SERVICE INFO

フィンガーフォロア 423 0076 10 視覚的な変更

部品番号：423 0076 10

図1：423 0076 10 – 以前の仕様（左）と新しい仕様（右）

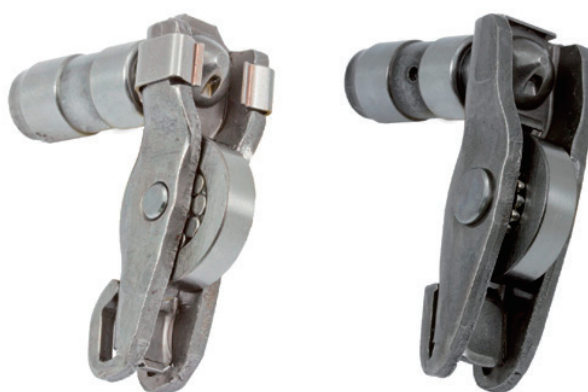
上記の型式向けのフィンガーフォロアの仕様が変更されました。フィンガーフォロアの新しい部品番号がOEMから付与されています。

2つの仕様の違いは外観のみであることから、シェフラーオートモーティブアフターマーケット部門は引き続き、以前の部品番号 423 0076 10 で新しい仕様を掲載します。

技術的には、2つの仕様を混合して取り付けることが可能です！
